**Verslag huishoudelijke elektrische installatie op laagspanning en zeer lage spanning****Algemeen:**

Referentie: 006-20260831-03	Datum controle: 31/08/2026
Keurder: 006

Eigenaar: Onbekend	EAN-code: 541448820056632796
Adres installatie: Brandstraat 118, 2400 - Mol	Nummer teller(s): 1sag3100791758
	Distributienetbeheerder installatie: Fluvius
Datum uitvoering installatie: ☒ Vóór 01/10/1981 ☐ Tussen 01/10/1981 en 01/06/2020 ☐ Vanaf 01/06/2020	
Type: ☒ Woonenheid ☐ Niet-huishoudelijk ☐ PV ☐ Batterij ☐ Laadpaal

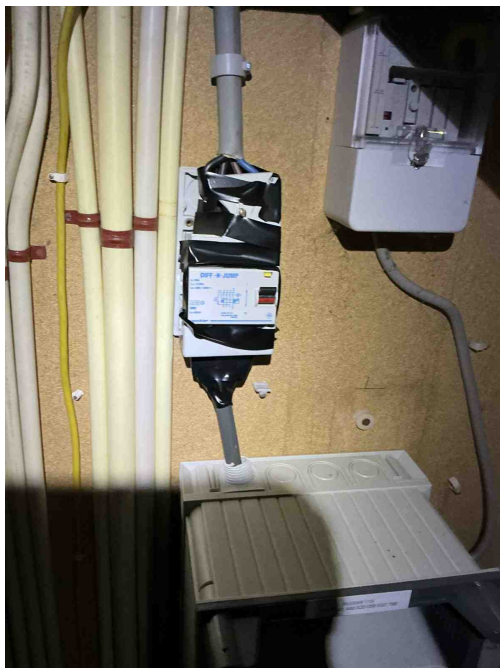
B29 - Het elektrisch verdeelbord in een huishoudelijke ruimte is niet voorzien van een deur (Boek1: 5.3.5.1).

Opmerking: O.a. bord1

T23 - Het elektrisch materiaal is beschadigd. (Boek 1: 1.4.1.3).

Opmerking: O.a. bord1 en bord2

B26 - Het elektrisch bord kon niet gedemonteerd worden (Boek 1: 5.3.5.1).

Opmerking: O.a. bord1, bord3

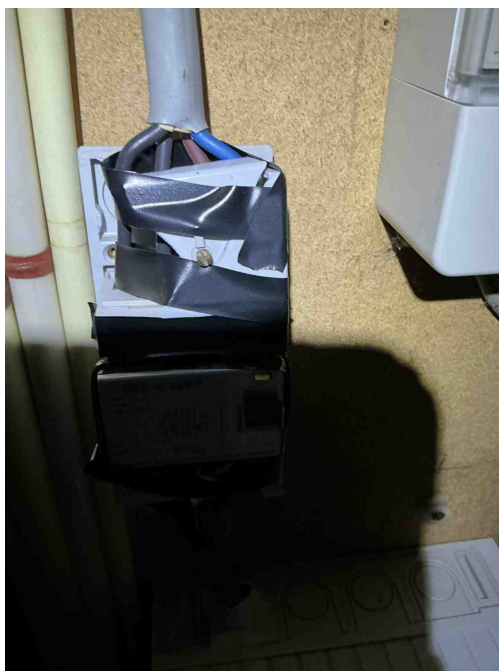
T23 - Het elektrisch materiaal is beschadigd. (Boek 1: 1.4.1.3).
Opmerking: O.a. bord1 en bord2

B06 - Het elektrisch verdeelbord heeft niet de minimale beschermingsgraad IPXX-B in een gewone ruimte (Boek 1: 4.2.2.3).
Opmerking: O.a. bord2

D08 - De nodige markeringen op de beveiligingstoestellen ontbreken of zijn onleesbaar (Boek 1: 5.3.5.5).
Opmerking: O.a. bord2: penautomaten zonder curve en kortsluitvermogen

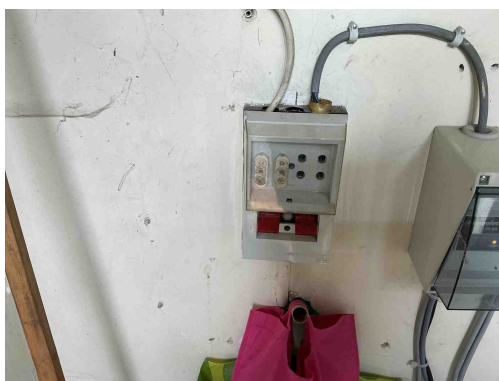
C21 - Het gebruik van geleiders van het type VOB, zonder bijkomende afscherming is niet toegestaan (Boek 1: 5.2.9.6).
Opmerking: O.a. boven bord1, boven bord3

C21 - Het gebruik van geleiders van het type VOB, zonder bijkomende afscherming is niet toegestaan (Boek 1: 5.2.9.6).
Opmerking: O.a. boven bord1, boven bord3

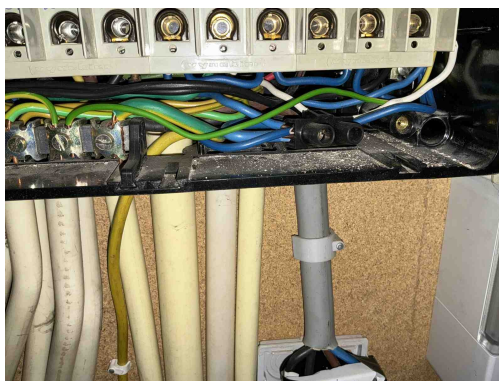
B30 - De houder van de beveiliging in een huishoudelijke ruimte is niet voorzien van aangepaste kalibreerelementen (Boek1: 5.3.5.5).

Opmerking: O.a. bord2

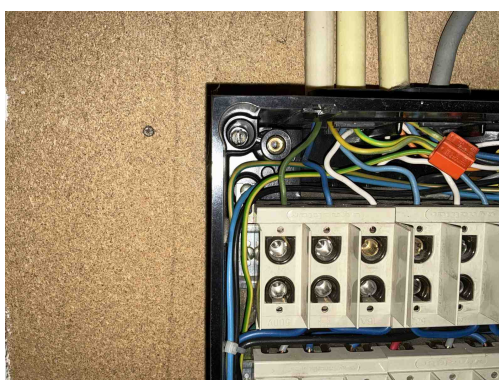
T21 - Het elektrisch materieel is niet geplaatst volgens de voorschriften van de fabrikant/ regels van goed vakmanschap . (Boek 1: 1.4.1.3)

Opmerking: O.a. schroeven bord2, lusterklem in bord2

C35 - Er zijn doorverbindingen gemaakt met lusterklemmen; er kon niet aangetoond worden dat deze klemmen geschikt zijn voor de aanwezige spanning, stroom en draadsectie en dat ze "CE" zijn (Boek 1: 1.4.2.1.).

Opmerking: O.a. in bord2, keuken

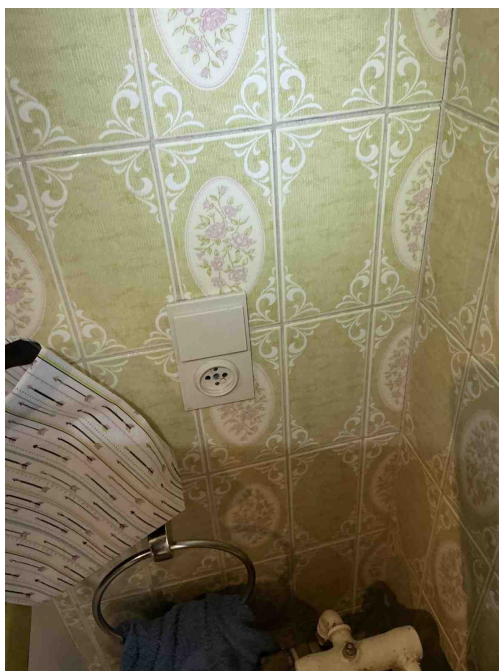
Toestellen klasse 00 en 01 zijn verboden.
Opmerking: O.a. Bureau , slaapkamer 3

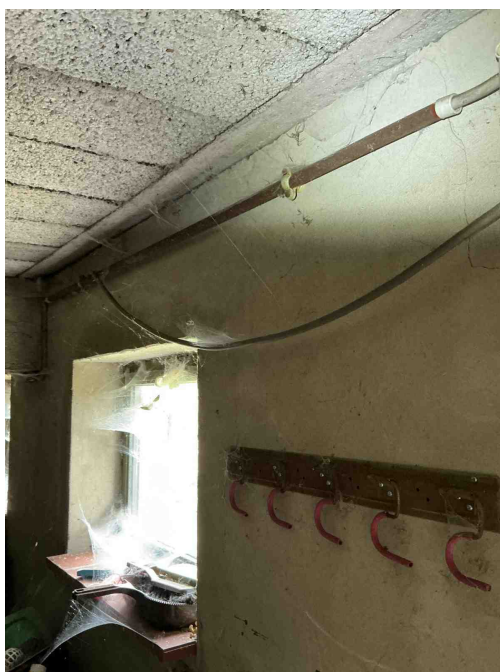
T11 - De contactdozen waarvan de toegekende stroomsterkte maximaal 16A en de toegekende spanning maximaal 250V bedraagt en niet bedoeld zijn voor de voeding van een of meerdere verbruikstoestellen voor een specifiek doel en niet geplaatst zijn in of op schakel- en verdeelborden, beschikken niet of IPXX-D (incl. gemeenschappelijke delen residentieel geheel) (Boek 1: 4.2.2.3/5.3.5.2).

Opmerking: O.a. badkamer

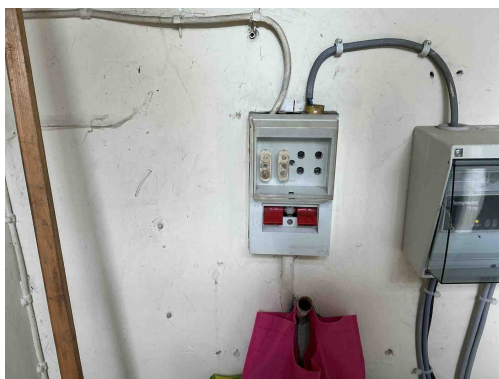
T10 - Bepaalde contactdozen en/of schakelaars zijn niet degelijk bevestigd (Boek 1: 1.4.1.3).
Opmerking: O.a. keuken
